MODIFICA TECNICA N. 72

OPERE DI SOSTEGNO - VIABILITÀ SECONDARIA - Ramo 23 - Lotto 2a OS65 - Paratie di pali sx dal km 0+246.116 al km 0+282.085 Relazione tecnica descrittiva - Nota di Modifica Tecnica n.°72

MODIFICA TECNICA N.72

OGGETTO: Modifiche puntuali opera di sostegno OS65

Modifica tecnica paratia di pali OS65

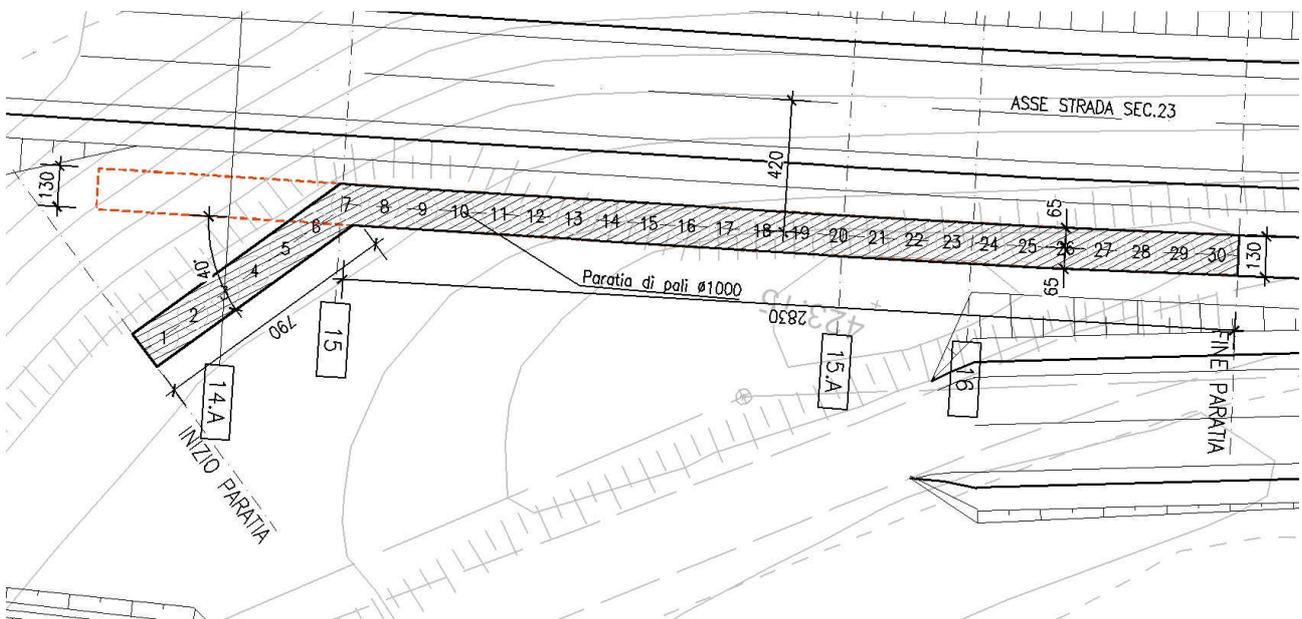
La presente nota di modifica tecnica dell'opera di sostegno OS65, viene emessa nella presente fase di Progetto Esecutivo di Dettaglio (PED), a seguito di un rilievo topografico di dettaglio eseguito in cantiere per la determinazione/conferma delle effettive quote terreno, presenti allo stato attuale dei lavori, nell'intorno dell'opera da realizzare.

Il rilievo ha sostanzialmente confermato le quote terreno dei rilievi eseguiti in fase di Progetto Esecutivo Approvato (PEA), fatto salvo per il tratto iniziale dir. Palermo della paratia in esame, di lunghezza circa 7,00.

Si propone pertanto a seguito delle nuove risultanze di cantiere, la rotazione lato monte del tratto iniziale della paratia, prevista in fase di PEA ad asse pressochè rettilineo per l'intero sviluppo dell'opera.

La modifica effettuata non ha determinato alcuna variazione in termine di:

- lunghezza complessiva dell'opera
- n.° e lunghezza pali
- armatura pali

e non ha necessitato di alcuna integrazione di calcolo dal momento che non sono variare le condizioni geometriche e geotecniche al contorno significative ai fini della modellazione strutturale.
